**INFRASTRUTTURE FERROVIARIE STRATEGICHE DEFINITE DALLA
LEGGE OBIETTIVO N. 443/01
LINEA A.V. /A.C. TORINO – VENEZIA Tratta VERONA – PADOVA
Lotto funzionale Verona – Bivio Vicenza
PROGETTO ESECUTIVO
OPERE DI RIAMBIENTALIZZAZIONE
MITIGAZIONI AMBIENTALI: OPERE A VERDE
RELAZIONE DI CONFRONTO PD-PE**

1 DESCRIZIONE DELLE MODIFICHE

1.20 DA PK 27+225 A PK27+850

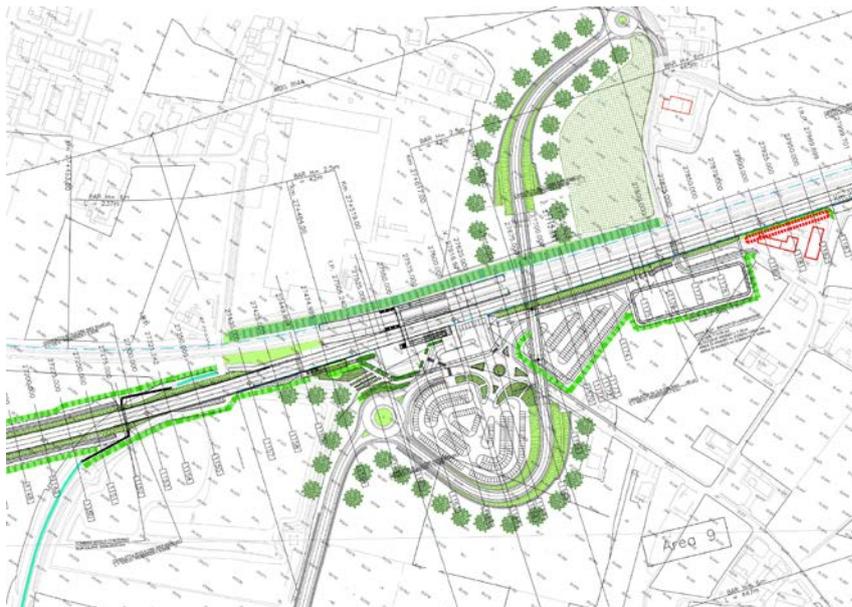
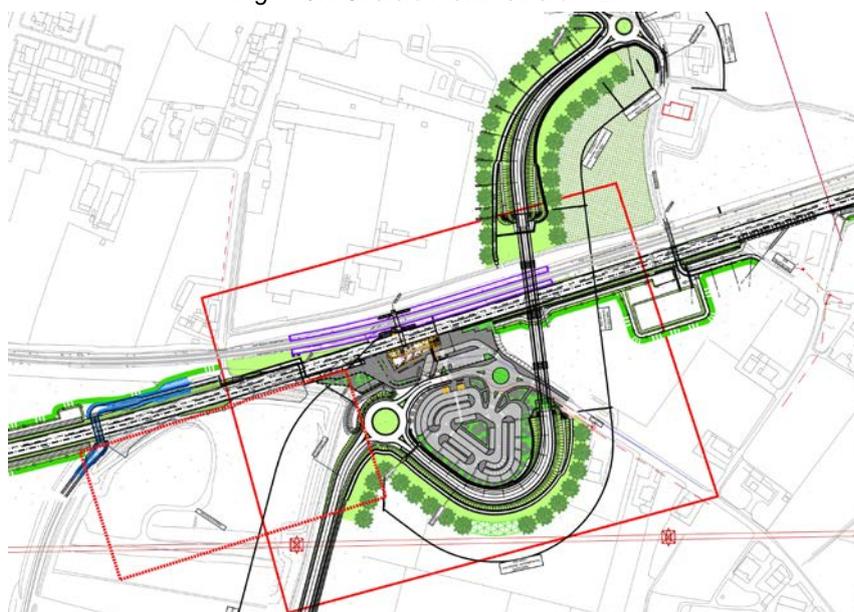
È previsto lo spostamento della Fascia arbustiva in ambito agricolo riportata in PD da PK27+250 a PK27+450 in reliquati compresi tra PK27+875 a PK27+970 e tra PK34+455 a PK35+400, in quanto coincidente con sedime di una discarica di inerti.

Inoltre da PK27+875 a PK27+970 a sud della linea ferroviaria, in PE è stata aggiunta una porzione di fascia arborea arbustiva in ambito agricolo al fine di mitigare l'impatto visivo dell'infrastruttura.

1.21 DA PK 29+500 A PK30+680

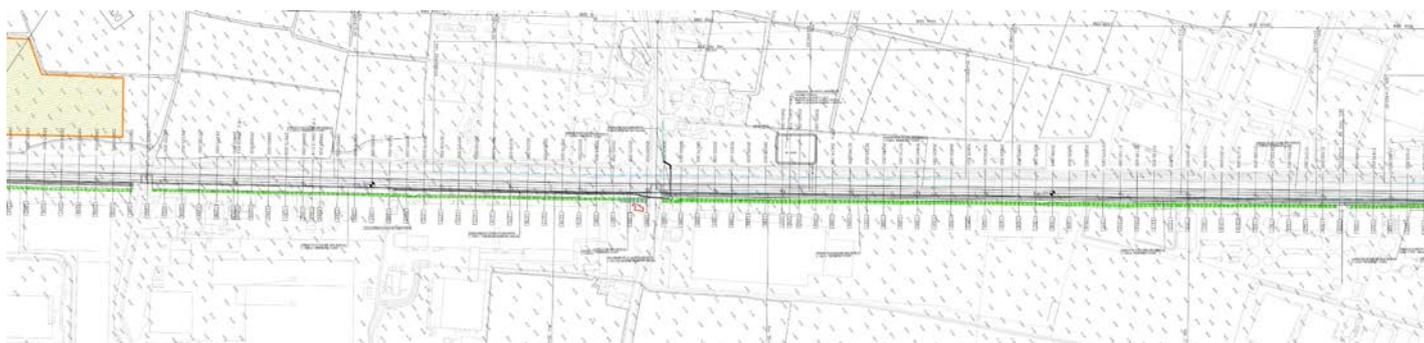
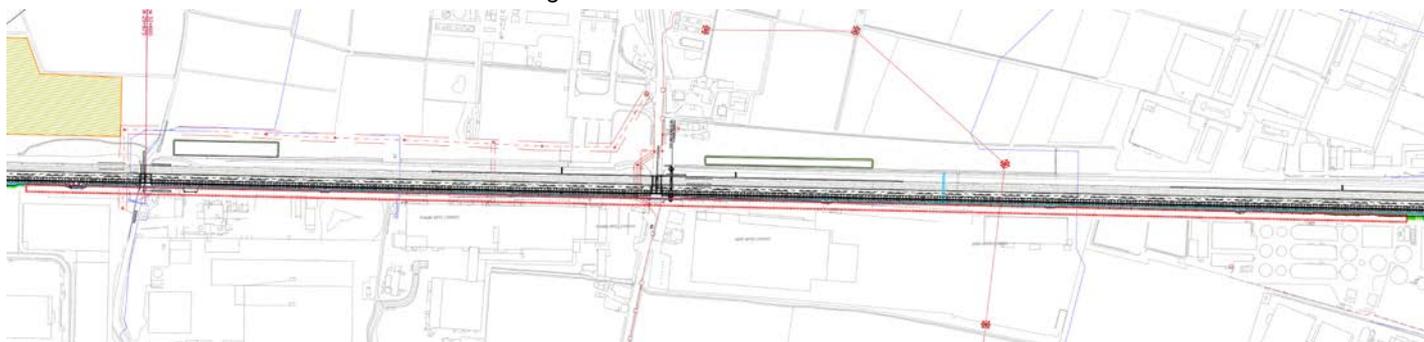
Dal confronto PD – PE emergono le seguenti variazioni progettuali dovute al recepimento della prescrizione n. 14 della Delibera Cipe n. 84/2017: *“Eliminare il più possibile ogni interferenza delle opere (sia di tipo infrastrutturale che da interventi di riqualificazione ambientale) con le attività produttive esistenti nelle zone industriali di Lonigo, Brendola, Montecchio Maggiore, Altavilla Vicentina cercando di garantire come limite di intervento il limite esistente dell’attuale linea ferroviaria”.*

- DA PK29+500 a PK30+350 e da PK30+425 a PK31+500 a sud della linea ferroviaria eliminazione della fascia arbustiva in ambito agricolo, in quanto ricadente in piazzali di opifici industriali.
- Da PK30+350 e da PK30+400 a sud della linea ferroviaria eliminazione della fascia arborea arbustiva in ambito agricolo, in quanto ricadente in un area parcheggio.

1.22 DA PK 31+875 A PK32+425

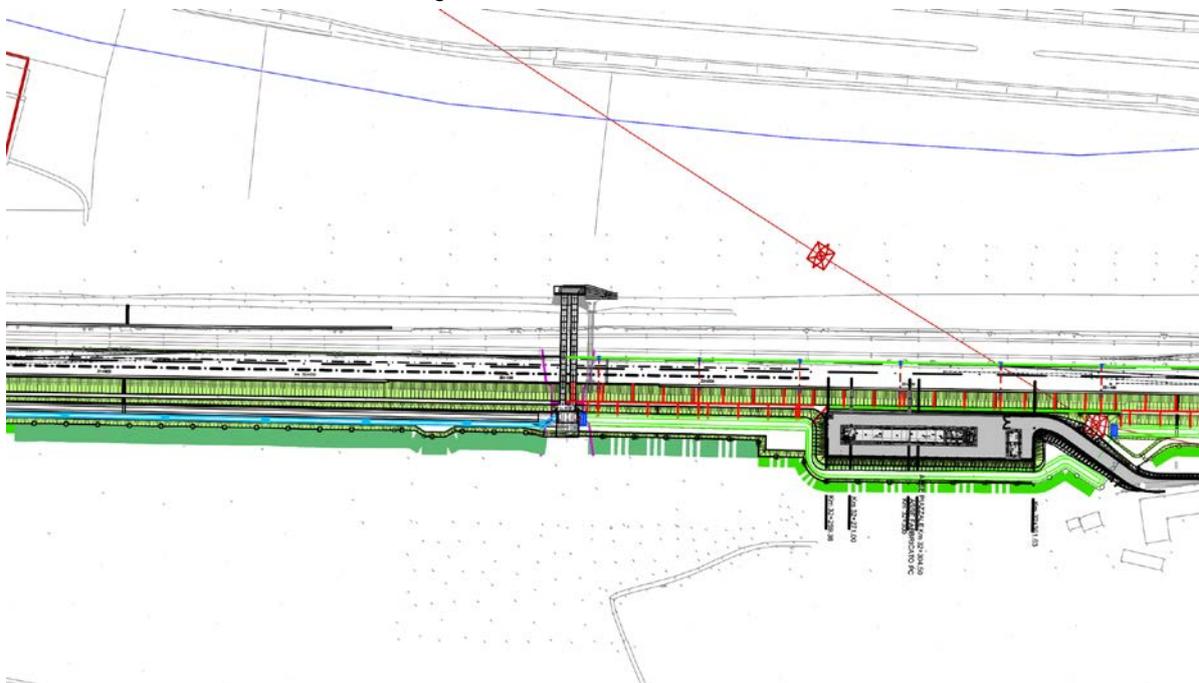
Inserimento passaggio faunistico e adeguamento delle opere a verde, nel passaggio da PD a PE

1.23 DA PK 32+525 A PK33+500

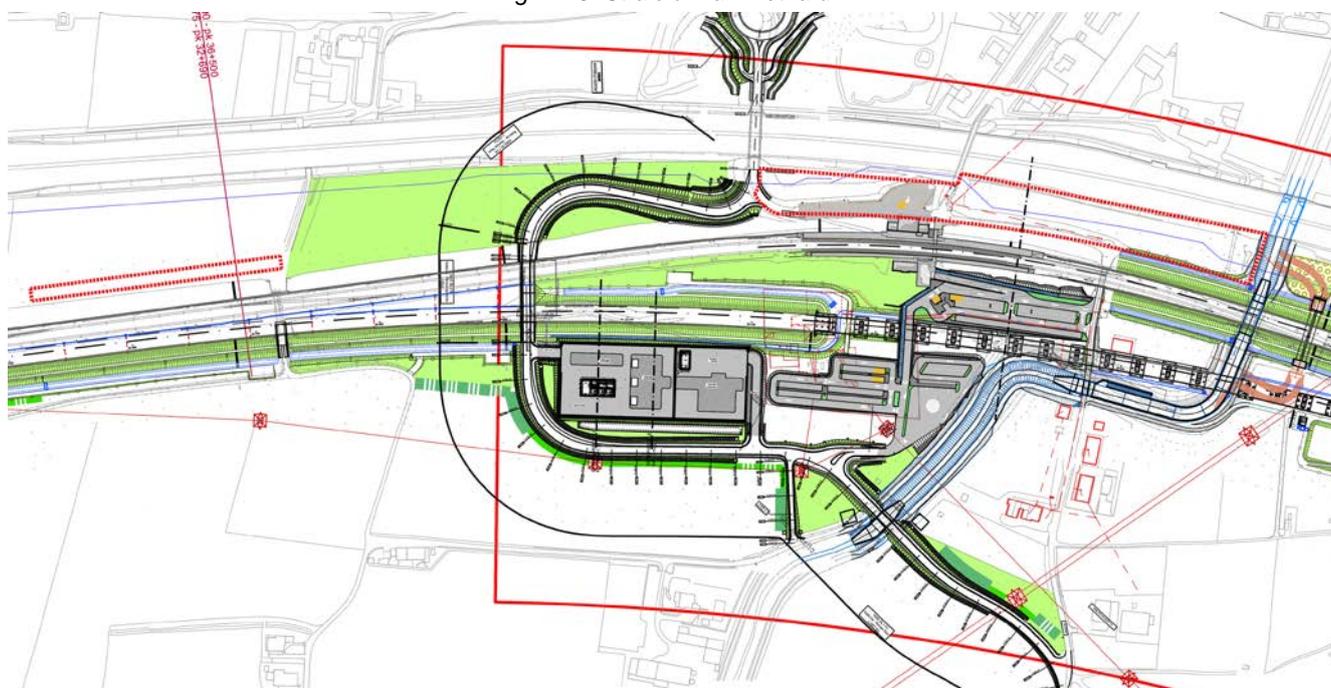
A seguito delle modifiche introdotte in PE relativamente alle configurazioni planimetriche del tracciato ferroviario e alla deviazione del rio Acquetta (attuazione delle prescrizioni n. 13, 36, 37 e 79 della Delibera Cipe n. 84/2017), si riducono le aree interessate dai lavori e i conseguenti impatti, per tali motivi il progetto esecutivo delle opere di mitigazione ambientale investe superfici di minore estensione rispetto a quelle

occupate in PD. Gli interventi di adeguamento della strada comunale di Via Fara, previsti in PE in attuazione della prescrizione n.37 della Delibera CIPE n. 84/2017: “..., realizzare in Comune di Montebello Vicentino la rotonda di intersezione tra via Fara (Stazione) e la strada regionale 11 con adeguamento della viabilità circostante recependo una delle proposte indicate dal comune”, determinano inoltre minime variazioni del progetto delle opere a verde di mitigazione ambientale di PD.

Le opere previste in PE, confermate dal punto di vista delle tipologie e scelte delle specie, sono state adeguate geometricamente alla nuova configurazione planimetrica dell’opera, al fine di garantire la mitigazione dell’impatto visivo del rilevato stradale.

1.24 DA PK 33+550 A PK34+350

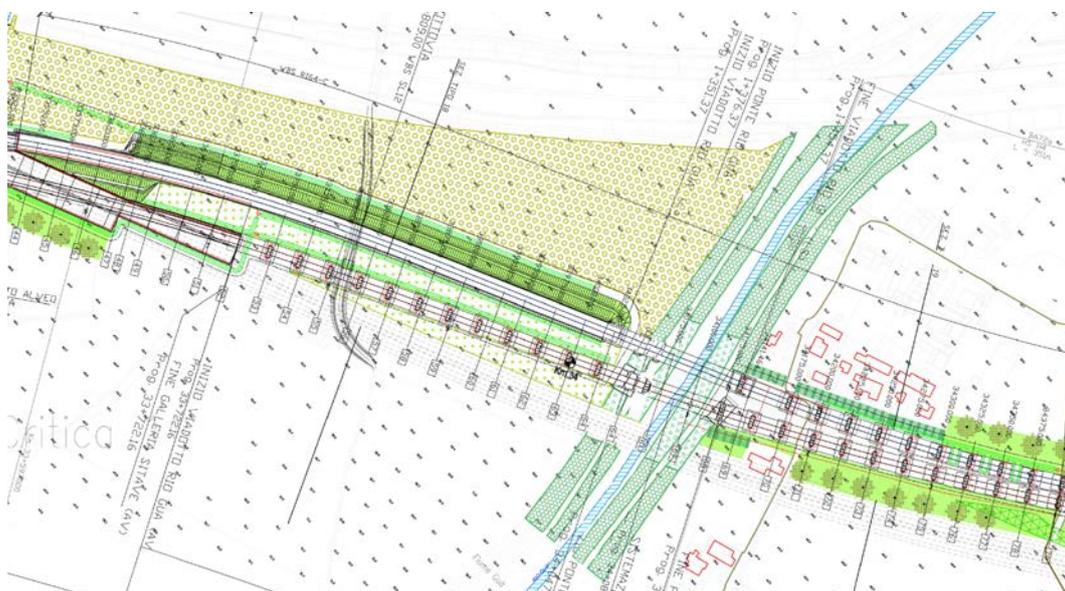
- Da PK33+600 A PK34+025 a sud della linea ferroviaria si prevede in PE la sostituzione dell'intervento Sistemazione aree intercluse con la formazione di filari arborei al fine di migliorare l'inserimento paesaggistico del viadotto rio Guà (AV)
- Da PK34+175 A PK34+300 a nord della linea ferroviaria è stata eliminata una porzione di fascia arborea arbustiva in ambito agricolo, in quanto ricadente in giardini privati con presenza di piante arboree, tale intervento è stato delocalizzato in un reliquato ubicato tra PK34+455 a PK35+400.

1.25 DA PK 34+475 A PK35+475

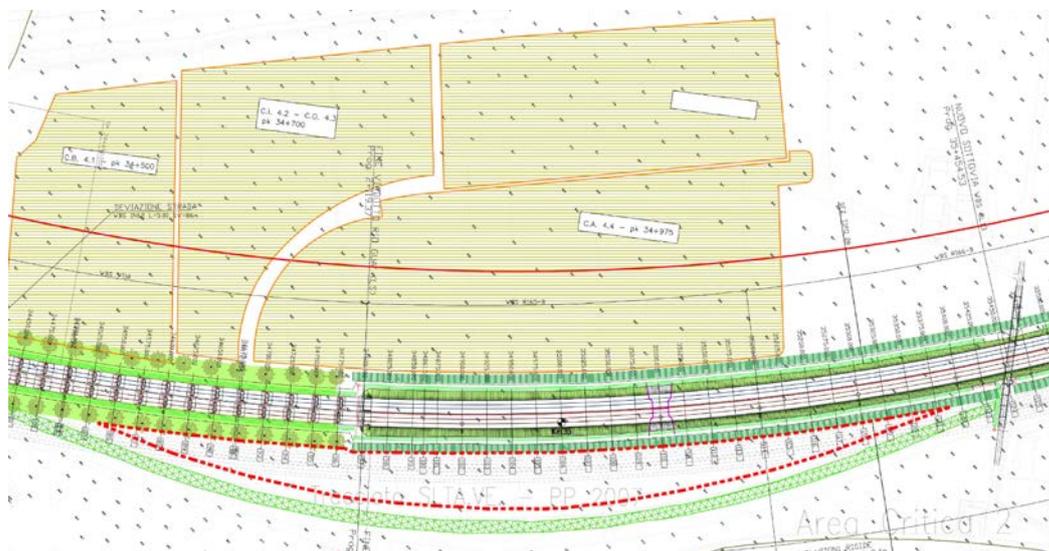
Nell'area compresa tra la nuova linea ferroviaria e il tratto dismesso della linea storica in PE sono stati localizzati i seguenti interventi previsti in PD in lotti agricoli interessati da coltivazioni di pregio (vigneti):

- Fascia arbustiva in ambito agricolo prevista in PD da PK27+250 a PK27+450
- Formazione filari arborei prevista in PD da PK27+425 a PK27+475
- Fascia arboreo arbustiva in ambito agricolo prevista in PD da PK34+175 a PK34
- Sistemazione aree intercluse prevista in PD da PK37+125 a PK37+230
- Fascia arboreo arbustiva in ambito agricolo da PK38+875 a PK38+925
- Fascia arboreo arbustiva in ambito agricolo da PK41+750 a PK41+900

Si prevede inoltre di rilocalizzare alla PK 36+825 il passaggio faunistico eliminato al Km 35+100 in quanto la presenza del rilevato ferroviario, costituendo barriera fisica, non garantisce la continuità faunistica.

1.26 DA PK 36+175 A PK37+325

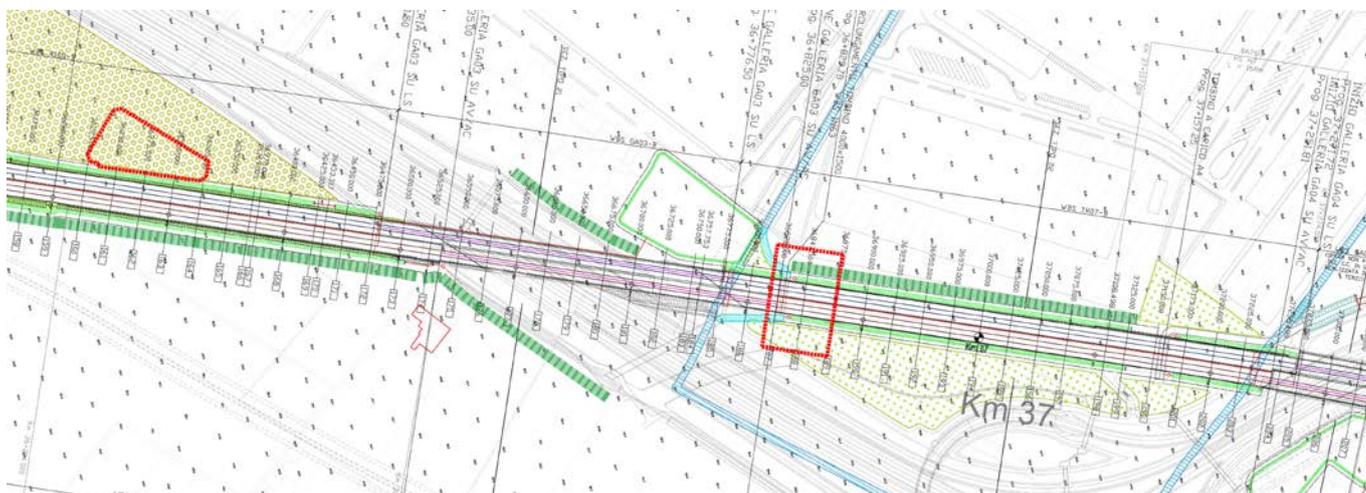
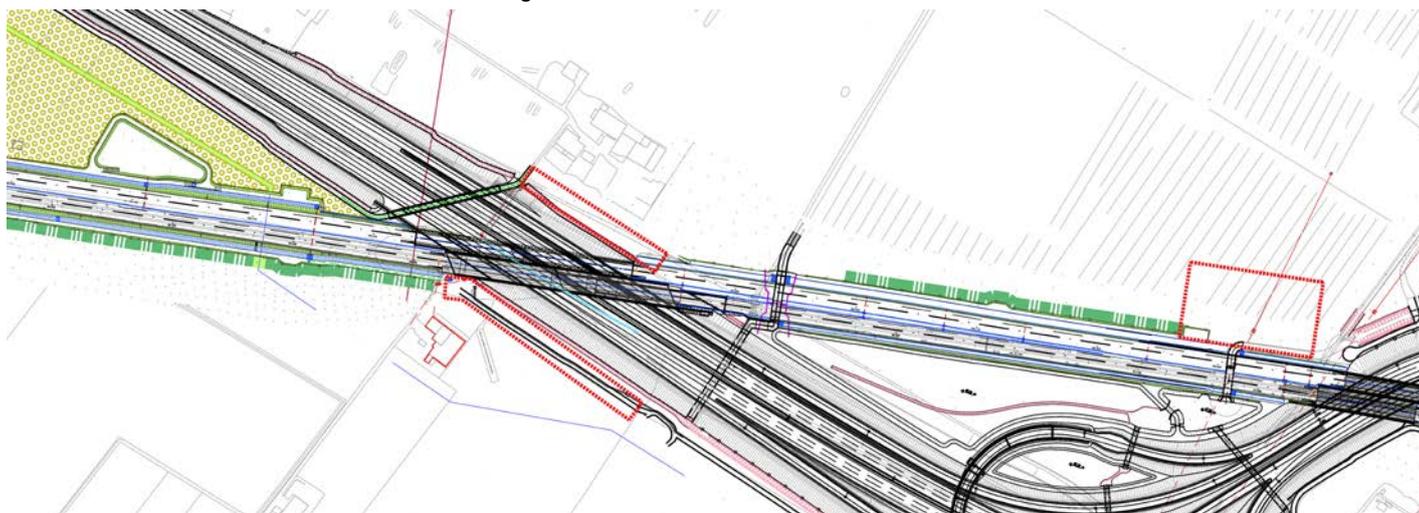
Lo spostamento del bacino di laminazione nell'area ex C.I.S.S. S.r.l, introdotto in ottemperanza alla prescrizione n.38 della Delibera CIPE n. 84 del 22/12/2017: "Nel Comune di Montebello Vicentino, spostare il bacino di laminazione di progetto previsto nell'area «ex C.I.S.S. S.r.l.» ubicandolo in un'area limitrofa alla linea ferroviaria in costruzione", ha comportato una riduzione dell'intervento di formazione della Macchia arbustiva con nuclei arborei e l'eliminazione delle fasce arboreo arbustive in ambito agricolo, previste in PD a mitigare l'impatto del bacino e del tratto autostradale. Inoltre, l'intervento di Sistemazione aree intercluse previsto in PD a nord della linea ferroviaria AV da PK37+125 A PK37+230, è stato spostato, in PE nel reliquato compreso tra PK34+455 a PK35+400 al fine di salvaguardare coltivazioni di pregio (vigneti).

In PE è stato, inoltre, rilocalizzato un passaggio faunistico alla PK36+825 previsto in PD alla PK35+100 e stralciata la sistemazione dell'area interclusa compresa tra la linea ferroviaria e lo svincolo, in quanto è stata prevista, nell'area, la realizzazione di un bacino di laminazione.

1.28 DA PK 40+000 A PK40+675

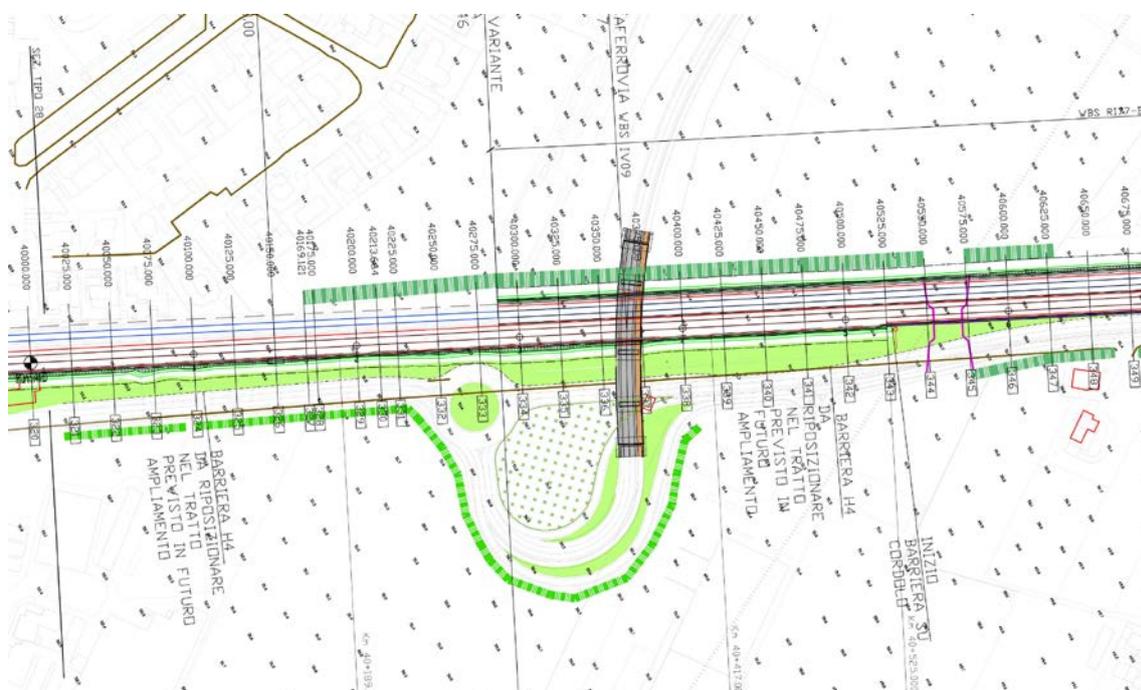
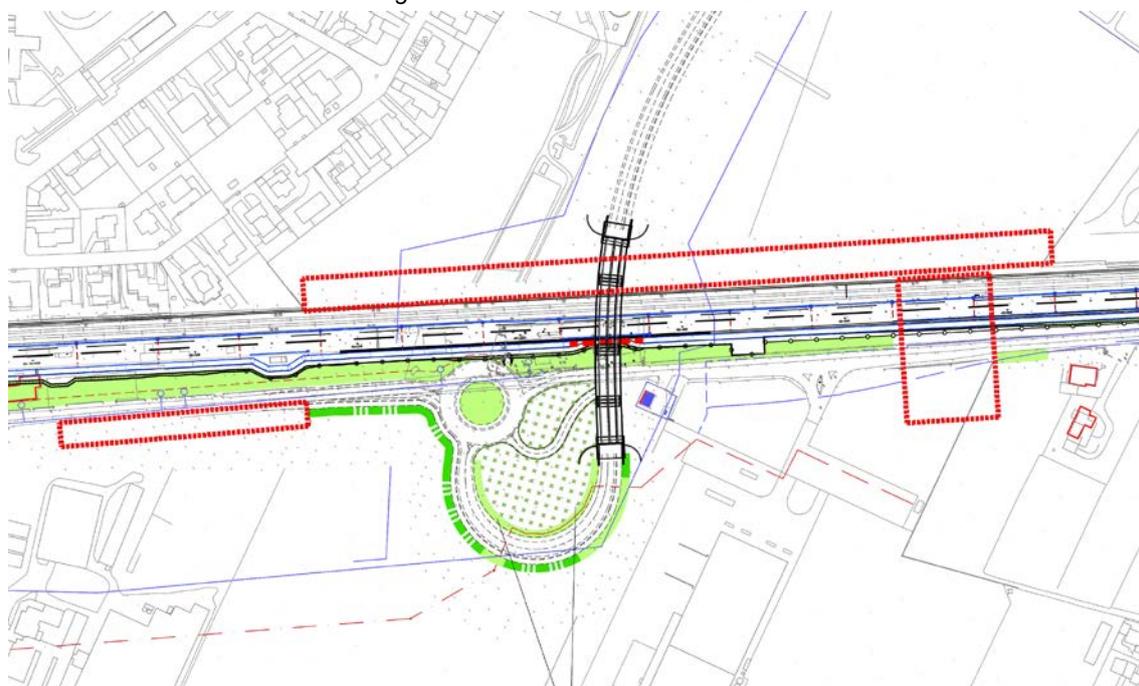
In PE sono state introdotte le seguenti modifiche: in attuazione della prescrizione n. 14 della Delibera Cipe n. 84/2017

- Eliminazione Fascia arbustiva in ambito agricolo da PK40+025 a PK40+170
- Eliminazione fascia arboreo arbustiva in ambito agricolo da PK40+025 a PK40+620

1.29 DA PK 40+900 A PK41+450

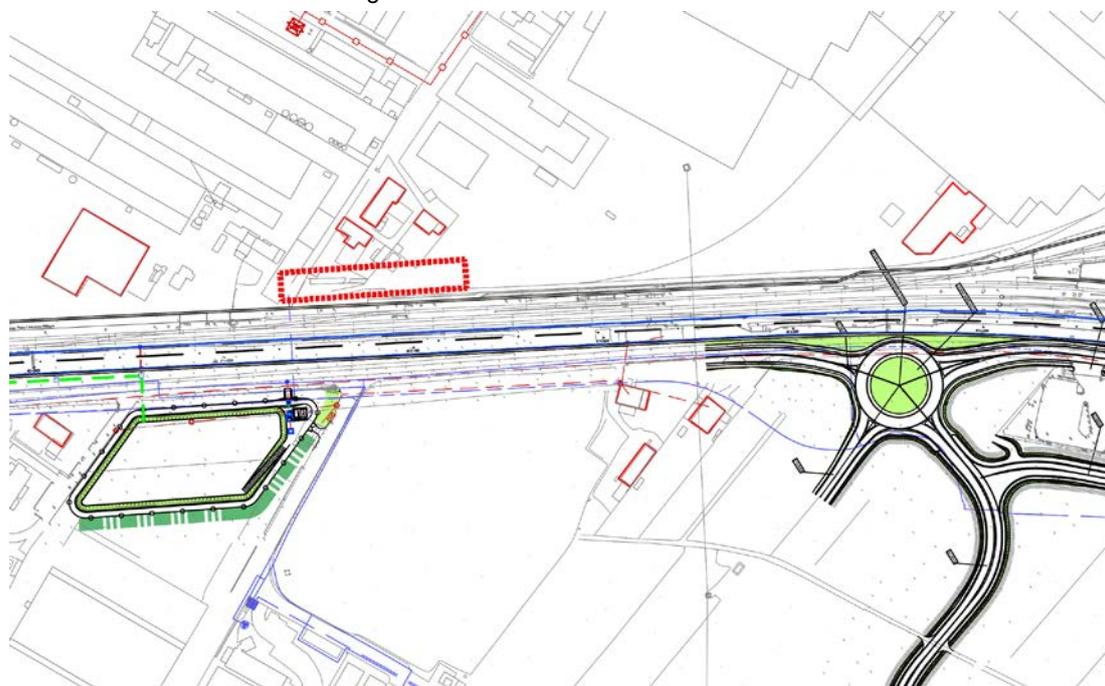
In PE sono state introdotte le seguenti modifiche:

- Eliminazione fascia arborea arbustiva in ambito agricolo da PK41+025 a PK41+125 in quanto ricadenti in lotti edificati

- Diversa disposizione della Fascia arboreo arbustiva in ambito agricolo, Da PK40+925 a PK41+050 a sud della linea ferroviaria AV, per effetto della diversa configurazione planimetrica del bacino di laminazione variato a seguito della prescrizione n.46 della Delibera CIPE n. 84 del 22/12/2017.
- Sostituzione tipologia di intervento da PK41+250 a PK41+325 da Inerbimento con idrosemina a Sistemazione aree intercluse
